Autorité environnementale

**Avis délibéré de l’Autorité environnementale
sur la Zac Grand Arénas à Nice – 2^e avis (06)**

n°Ae : 2023-18

Avis délibéré n° 2023–18 adopté lors de la séance du 11 mai 2023

Figure 9 : Système d'endiguement (Source : diagnostic préalable PAPI basse vallée du Var 3)

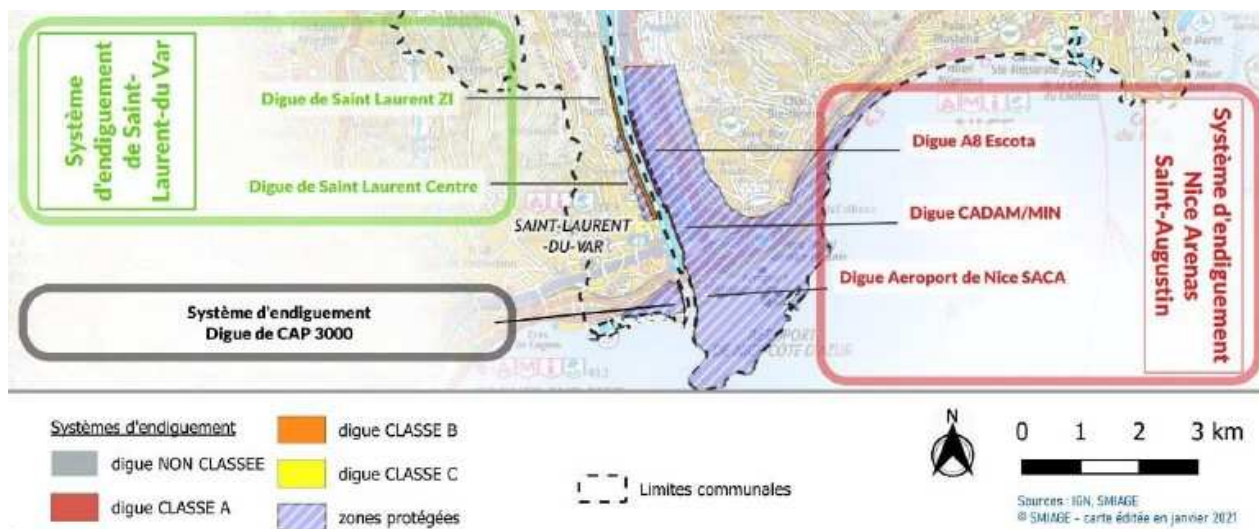
Chacune des digues de protections y est identifiée. Les digues qui protègent le secteur de projet (cf. figure 9) y sont indiquées « *en cours de classement* » en classe B²⁹ avec une étude de danger en cours de réalisation. Le dossier précise que des travaux sont nécessaires pour garantir le niveau de protection attendu pour une crue de 3 800 m³/s (objet de la certification, nécessaire à l'ouverture à l'urbanisation derrière l'ouvrage) et qu'« *en attendant leur réalisation, le système d'endiguement sera [certifié] de manière transitoire pour une crue de 3 600 m³/s* »³⁰.

L'Ae recommande de réévaluer la dynamique hydraulique et sédimentaire du fleuve et d'adapter la stratégie de prévention du risque inondation et le projet de renaturation en conséquence.

Figure 10 : Zonage du secteur dans le PPRI (Source : dossier)

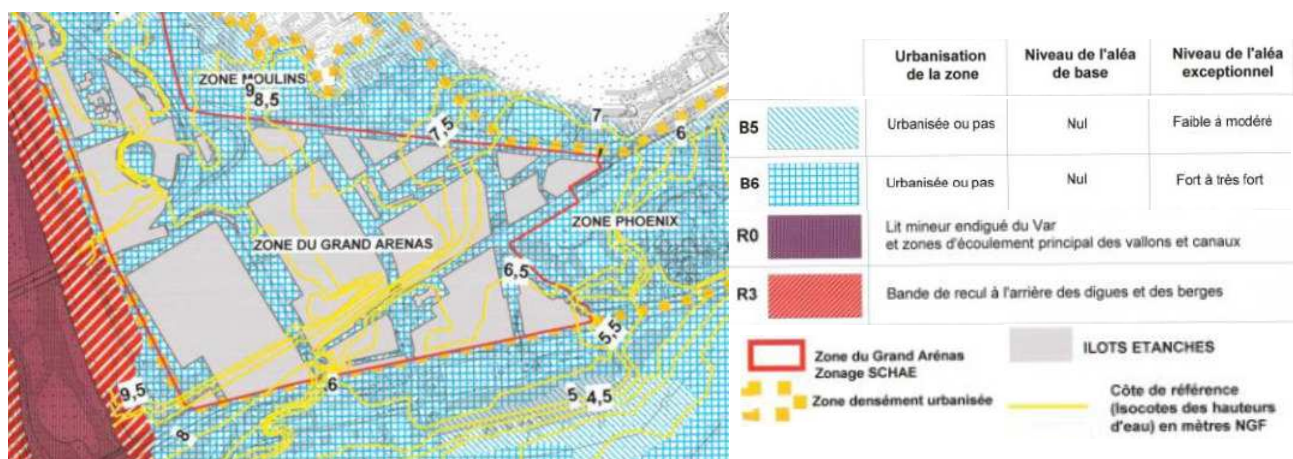
L'Ae recommande de réviser le plan de prévention du risque naturel d'inondation afin de le mettre en conformité avec le cadre fixé par le décret de 2019 relatif aux plans de prévention des risques

concernant les « aléas débordement de cours d'eau et submersion marine », comme attendu par les dispositions du plan de gestion des risques d'inondation du bassin Rhône-Méditerranée 2022-2027.

Figure 11 : Cartes de bruit jour/nuit
(Source : dossier)

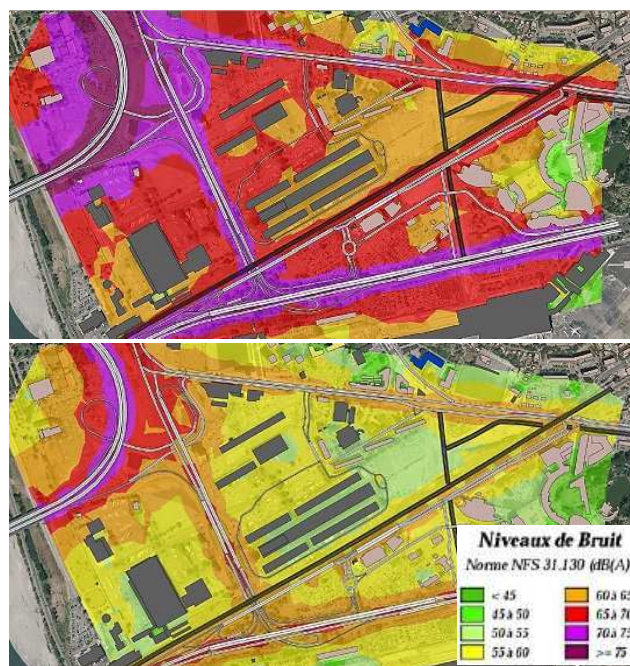
Les mesures réalisées sur le site et à proximité sont cohérentes avec la modélisation présentée figure 11. Pour autant, le dossier conclut à une ambiance modérée au sein du secteur, à l'écart des axes de circulation. Les dispositions d'isolation phonique des bâtiments sont sans effet fenêtres ouvertes, il est donc nécessaire que l'implantation des bâtiments permette le mieux possible d'éviter d'exposer des habitants à des nuisances sonores élevées de nature à affecter leur santé. Les valeurs cibles à prendre en compte pour apprécier les niveaux de bruit à ne pas dépasser sont celles publiées par l'Organisation mondiale de la santé en 2018.

L'Ae recommande de considérer que l'ensemble du secteur est en ambiance sonore non modérée et de prendre des dispositions pour éviter que les nouveaux habitants soient exposés à des niveaux de bruit supérieurs à ceux qui ont été identifiés comme excessifs par l'Organisation mondiale de la santé.

Figure 13 : Coupes transversales axe principal / rue / venelle (Source : dossier)

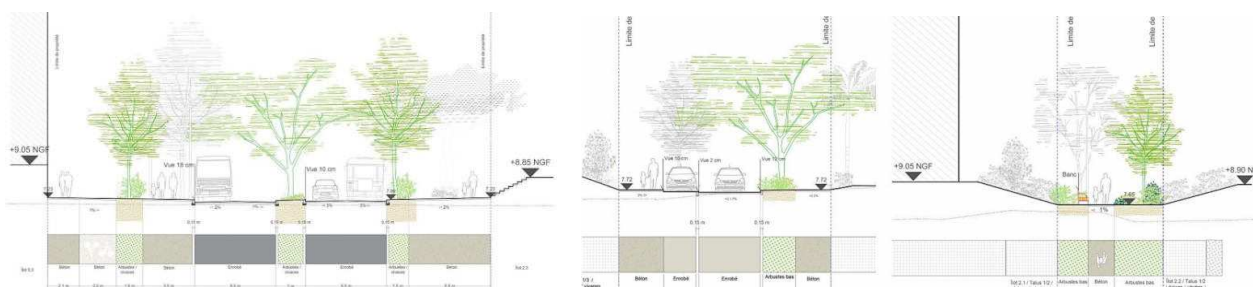
- les coupes transversales des rues, représentatives des principes d'aménagements, ne font pas apparaître le niveau d'eau modélisé et ne présentent pas les situations aux points les plus critiques ;
